Oggetto: [ID_VIP: 7520] Comuni di Ortona e Orta Nova (FG) – Realizzazione di un “impianto integrato agri-voltaico”, costituito da impianto olivicolo superintensivo e impianto fotovoltaico di potenza nominale 81 MWp e opere di connessione alla RTN in AT.

Proponente: TS Energy 5 S.r.l.

Parere tecnico istruttorio della Direzione Generale Archeologia, Belle Arti e Paesaggio (ABAP)

Sezioni tratte dalla tavola 2748_4499_ON_PD_T28_Rev0_Integrazione-impianto-fotovoltaico-olivicolo

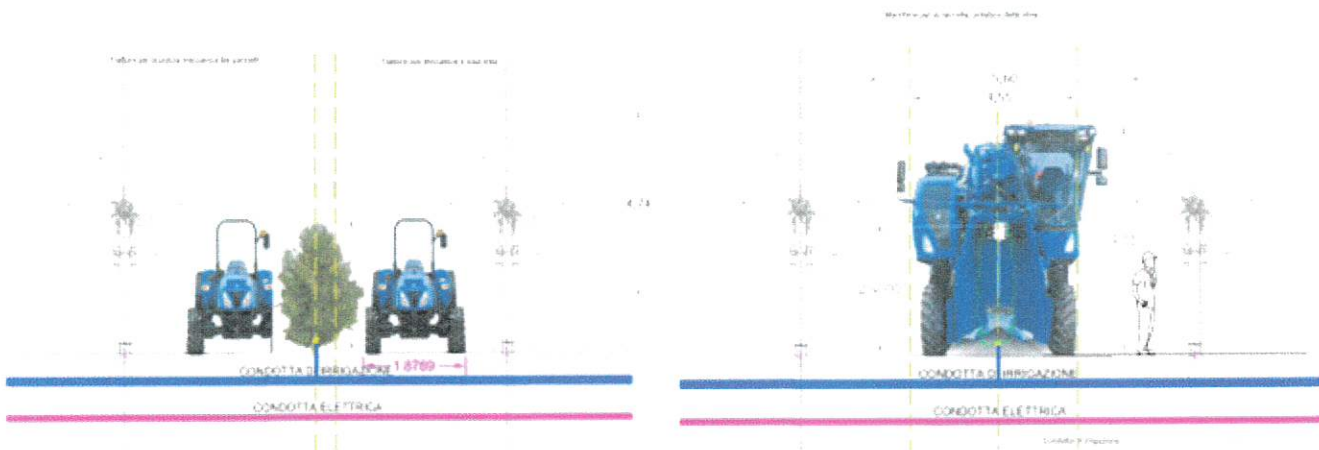
CONSIDERATO infatti che nel caso specifico i pannelli raggiungono nel *range* di inclinazioni di esercizio un'altezza considerevole, compresa tra 4,75 e 3,5m, comunque superiore a quella di un impianto olivicolo intensivo, che viene controllato con la potatura definita *Topping* (cimatura della parte superiore della pianta), per consentire la raccolta meccanizzata con le macchine denominate “scavallatrici” e che queste ultime permettono la raccolta meccanizzata per altezze che non superano i 2.70, come viene rappresentato anche nelle sezioni di progetto tratte dalla tavola *2748_4499_ON_PD_T28_Rev0, Integrazione-impianto-fotovoltaico-olivicolo*, in cui si rappresenta una macchina scavallatrice di altezza 2,40m.

CONSIDERATO quindi che in tutte le visuali a raso (ad altezza d'occhio) risulteranno visibili esclusivamente le parti sommitali dei pannelli per una fascia preponderante, che coprirà totalmente i filari relativi al progettato impianto olivicolo superintensivo.

Figura 2.60 a pag. 117 del SIA, con l'individuazione degli impianti eolici presenti nell'area del dominio.

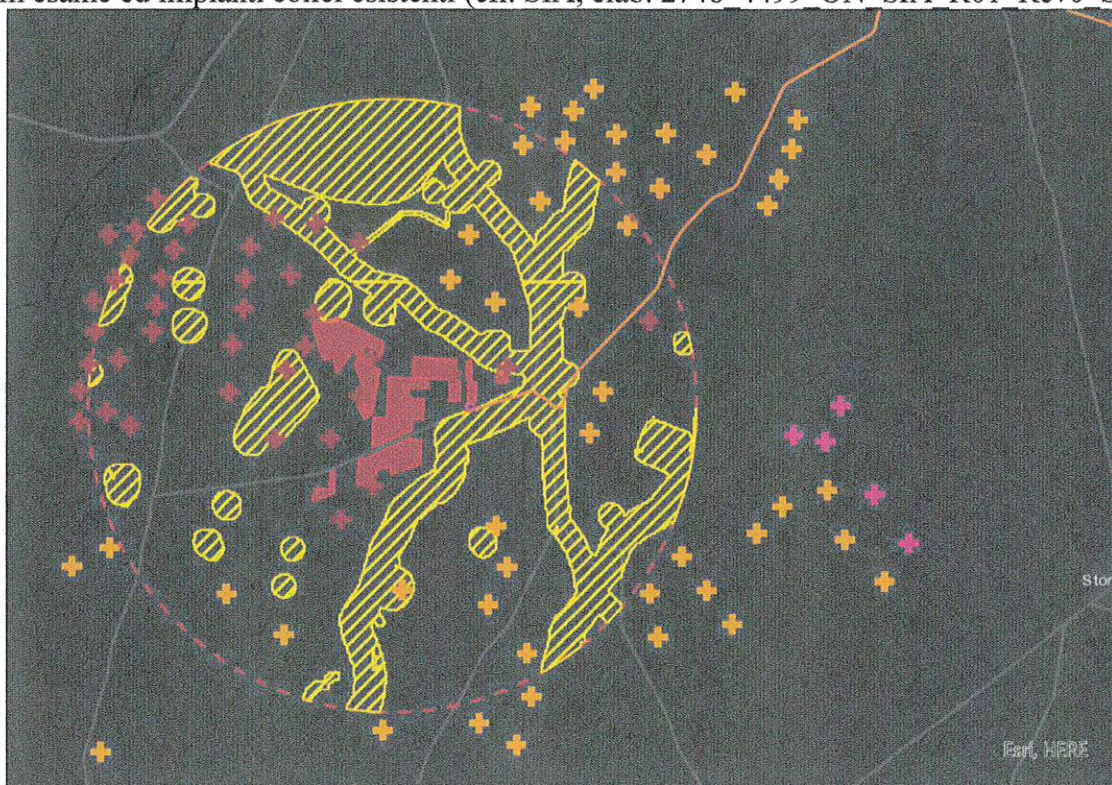
CONSIDERATO che nel caso in esame la verifica del criterio B – Eolico con Fotovoltaico del Titolo V – Impatti cumulativi su suolo e sottosuolo, individua un impatto cumulativo tra il progetto di agrifotovoltaico in esame ed impianti eolici esistenti (cfr. SIA, elab. 2748_4499_ON_SIA_R01_Rev0_SIA_, pag. 117).

Immagine con gli impianti in corso di valutazione con procedimento di via speciale PNRR-PNIEC

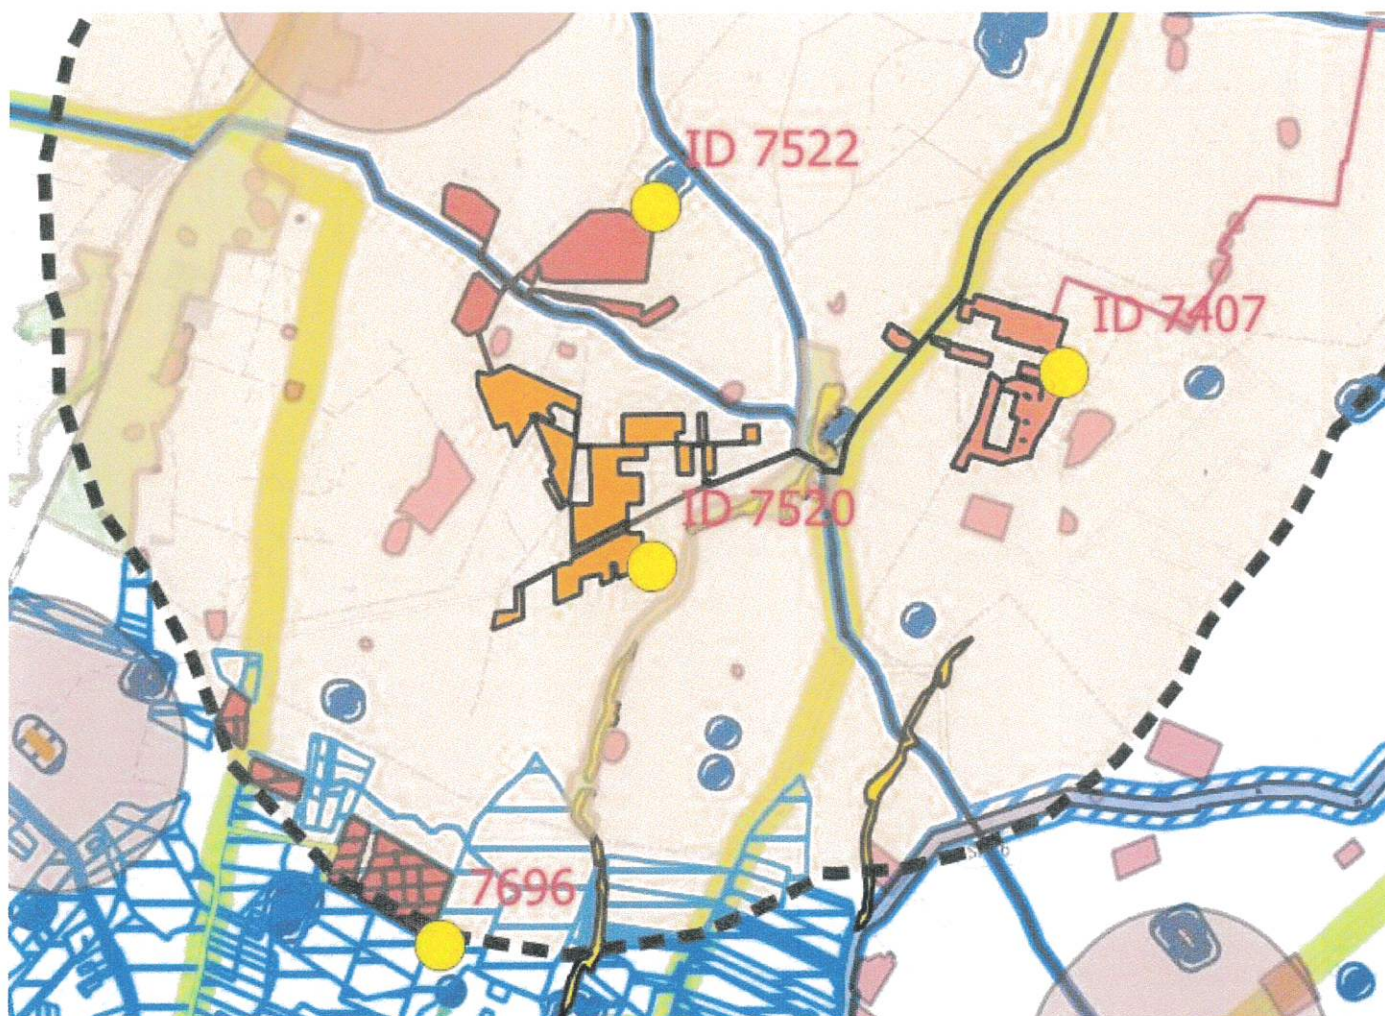
CONSIDERATA non trascurabile, per una coerente e realistica verifica degli impatti cumulativi potenziali, l'analisi degli altri progetti per i quali è in corso il procedimento di VIA speciale PNRR-PNIEC, uno dei quali, e in particolare il progetto identificato con **ID 7522**, per il quale la Commissione Tecnica PNRR-PNIEC ha già espresso parere favorevole nella seduta del 16 giugno 2022, risulta collocato in una area adiacente a quella occupata dall'impianto in esame, alla distanza di soli 300 metri.
